改善箇所説明図

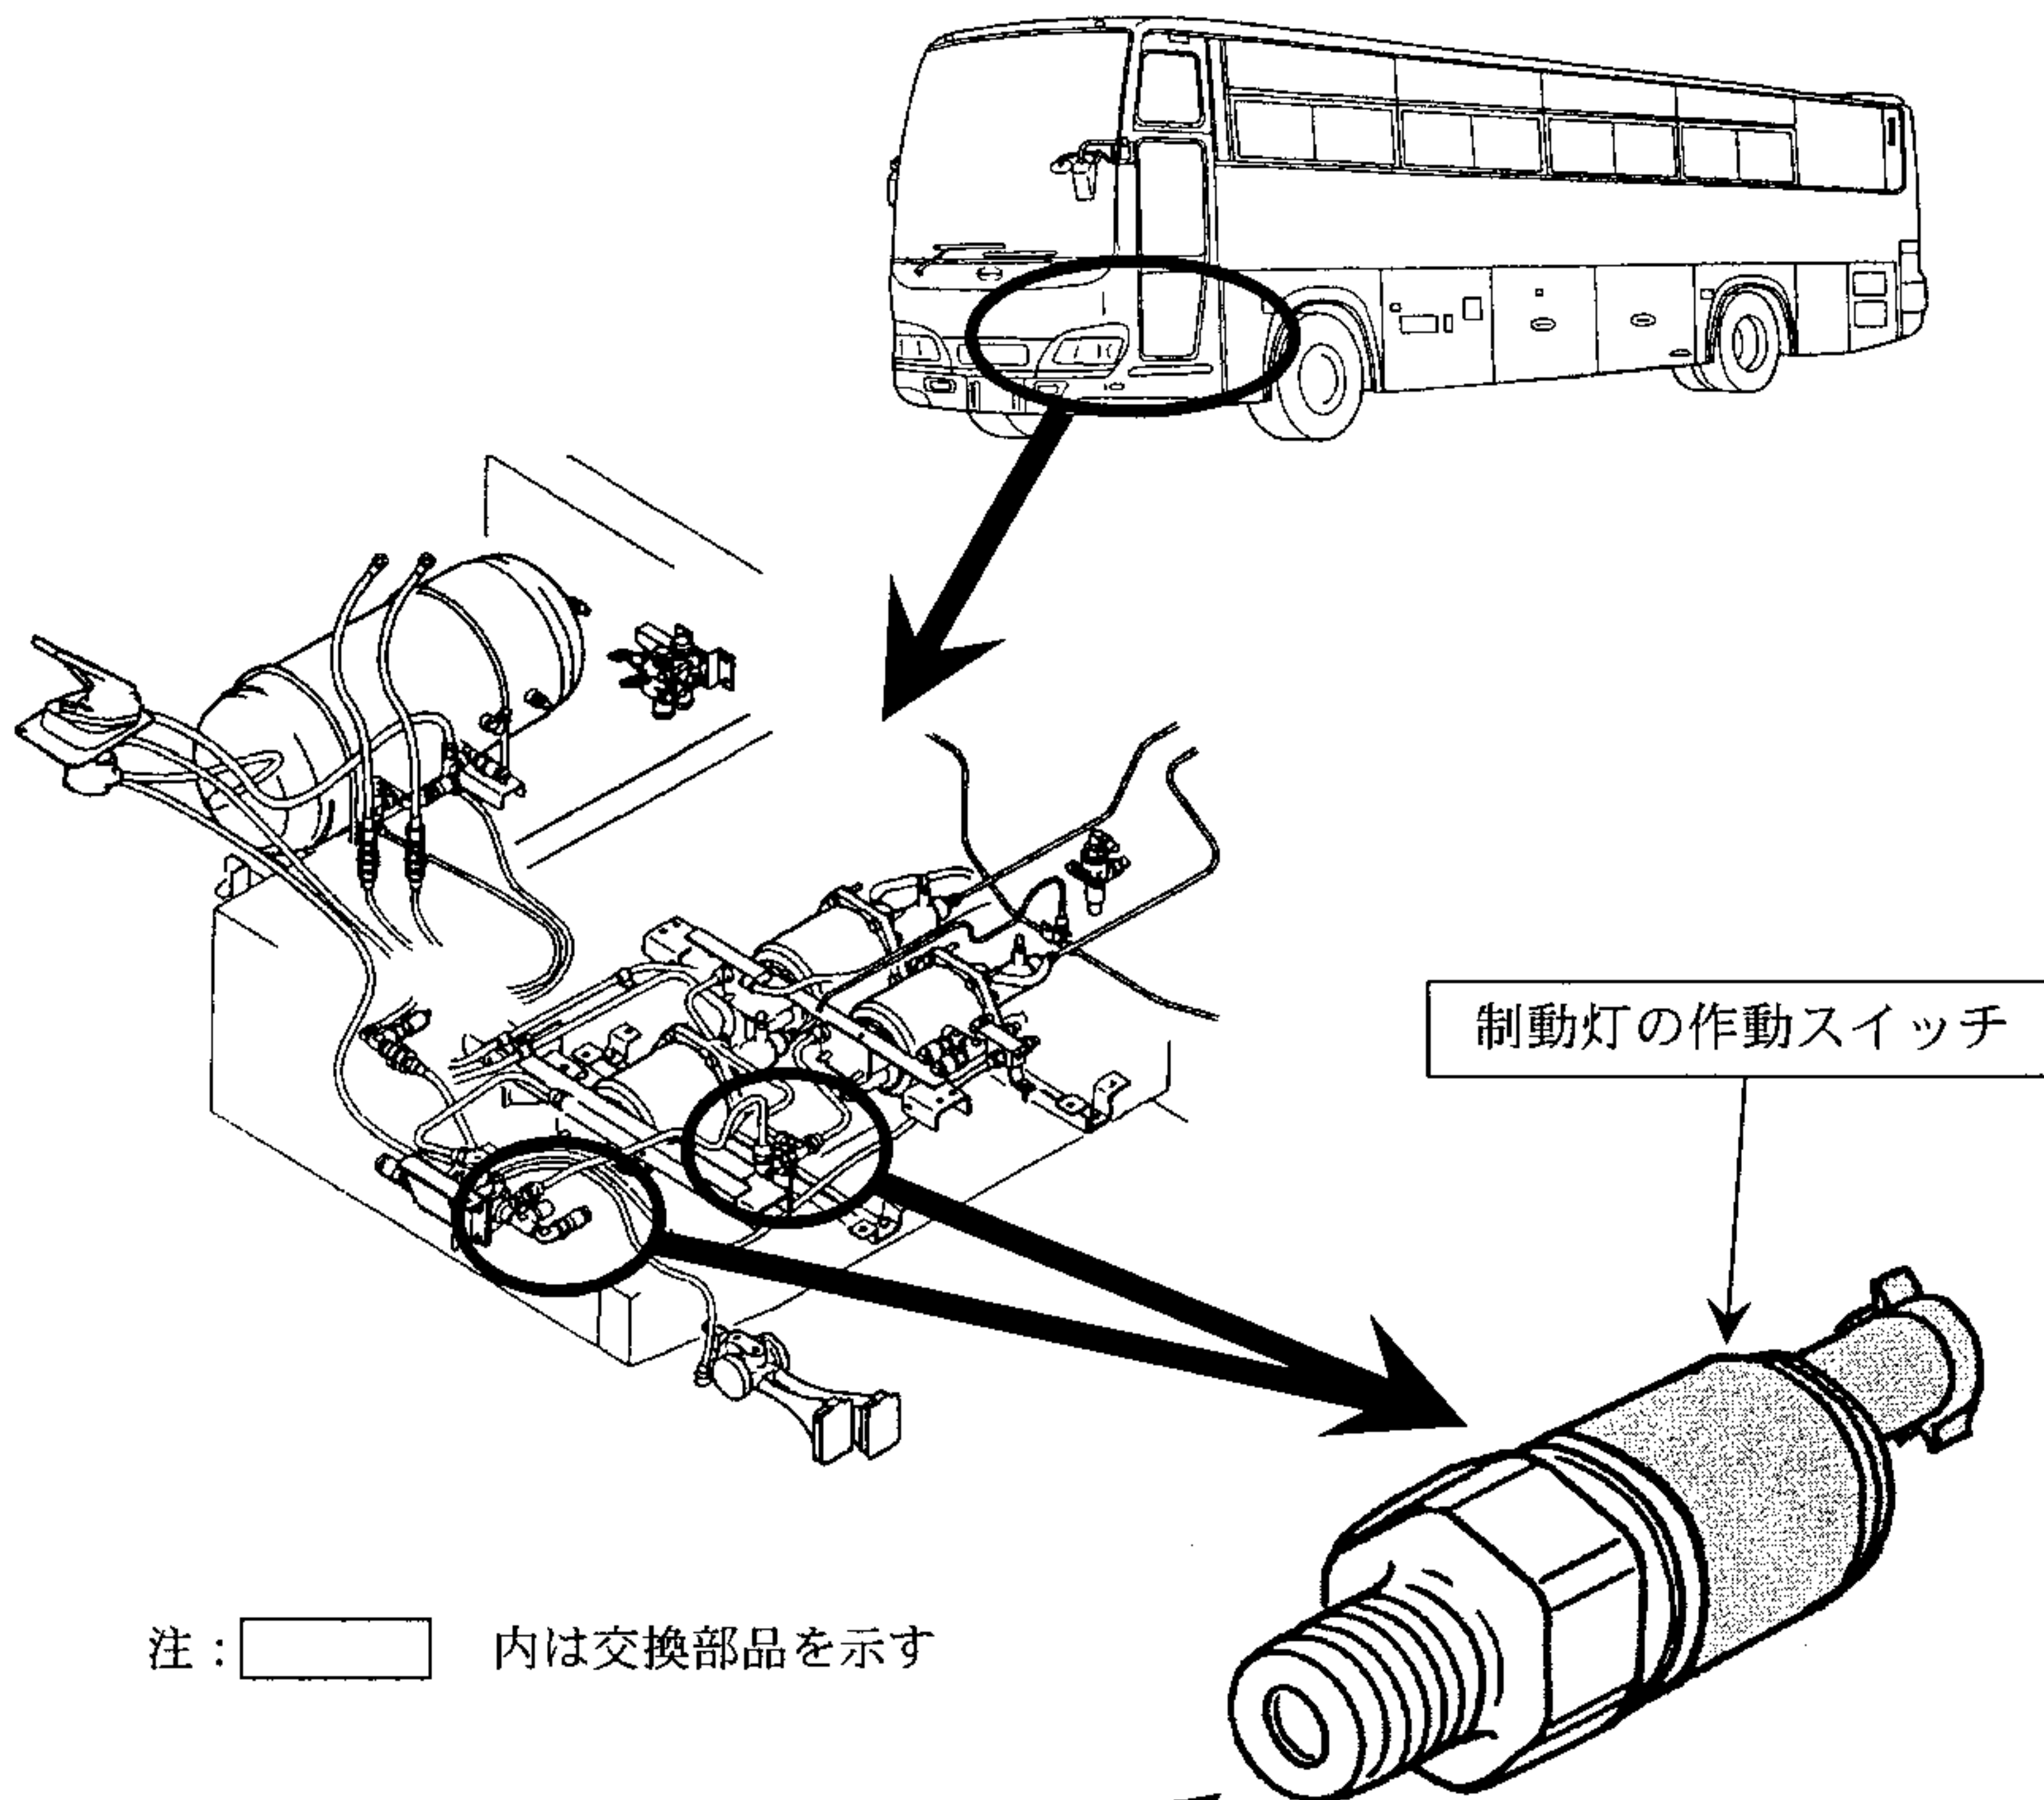
基準不適合発生箇所

制動灯の作動スイッチ内部の可動接点である板ばねの組み付けが不適切なため、制動操作を繰り返し行くと当該板ばねが折損するものがある。
そのため、制動灯が折損した破片によって点灯したままの状態になる又は点灯しなくなるおそれがある。

改善の内容

全車両、当該スイッチを良品と交換する。

識別：交換後のスイッチ六角部に黄色ペイントを塗布する。
